RENESAS TECHNICAL UPDATE

| 製品分類 | MPU & MCU | 発行番号 | TN-R8C-A040A/J | Rev. | 第1版 |
| 題名 | 電圧監視 2 割り込みの仕様変更について | | 情報分類 | 技術情報 | |

図 7.9 電圧監視 2 割り込み、電圧監視 2 リセット動作例

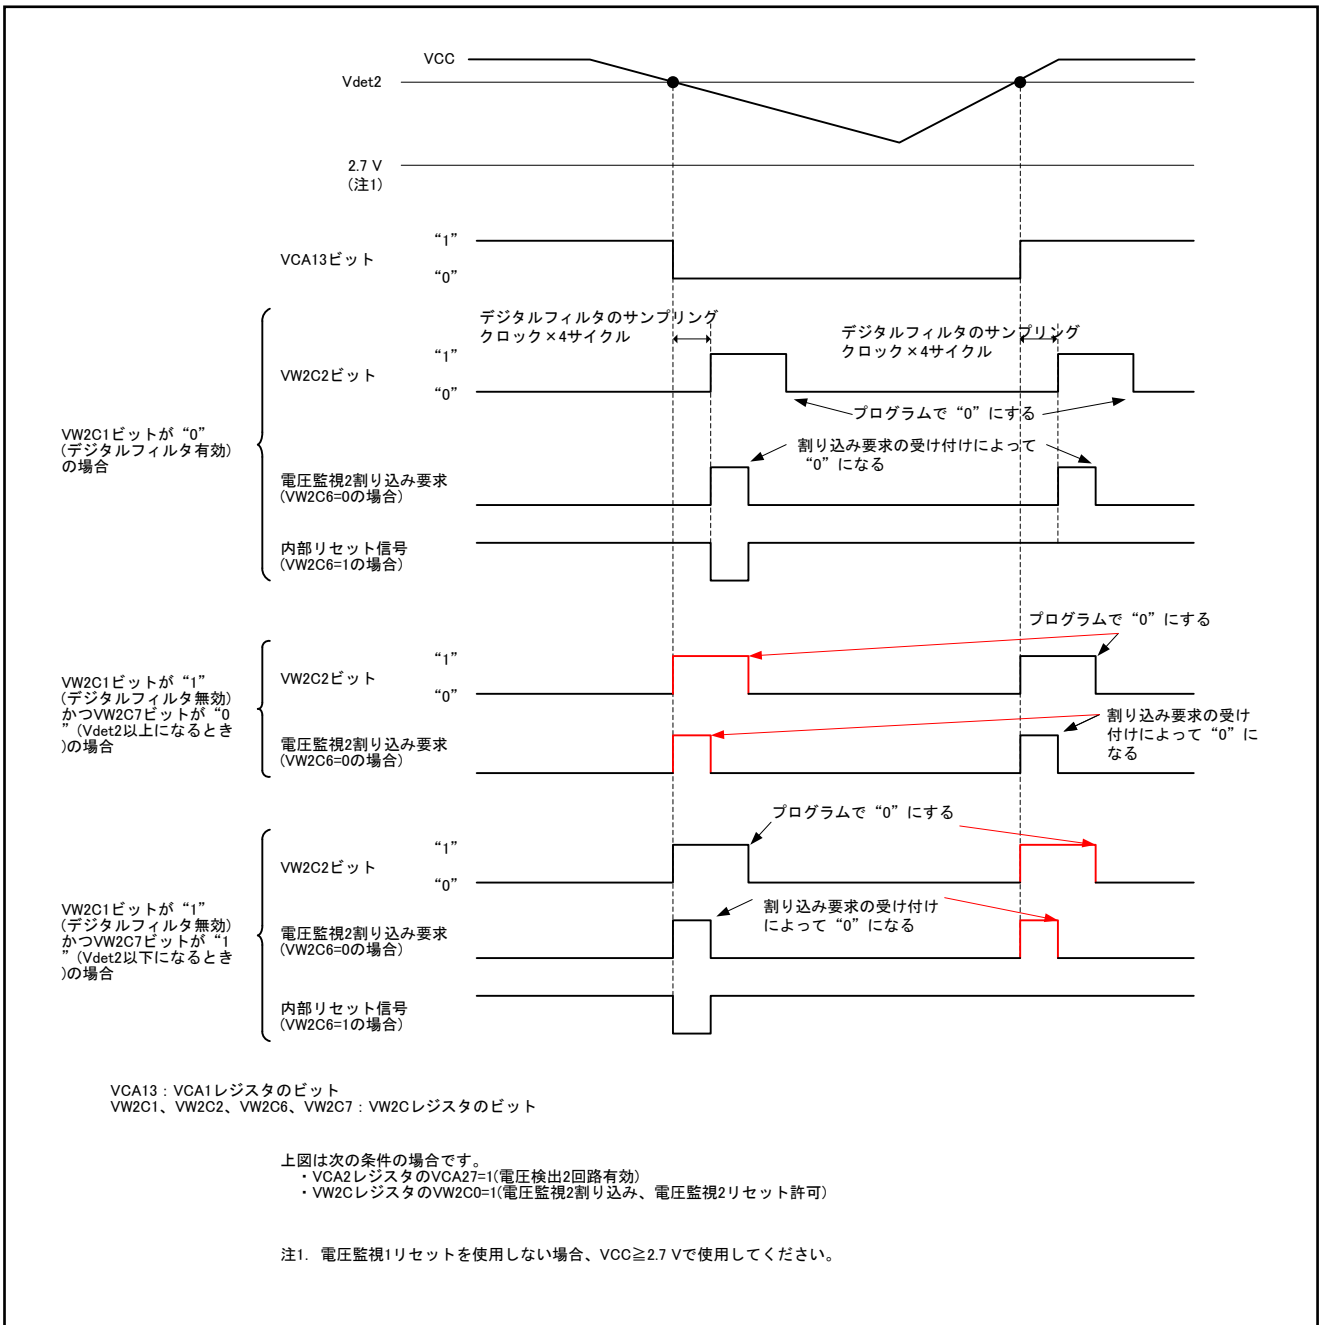
電圧監視 2 割り込みモード(VW2C レジスタの VW2C6 ビットが 0)のとき、VW2C レジスタの VW2C1 ビット(電圧監視 2 デジタルフィルタ無効モード選択ビット)の設定に関わらず、Vdet2>VCC、VCC>Vdet2 の両方で割り込み要求が発生します。

VW2C7ビットは、VW2C6ビットが“0”(電圧監視2割り込みモード)のとき無効。
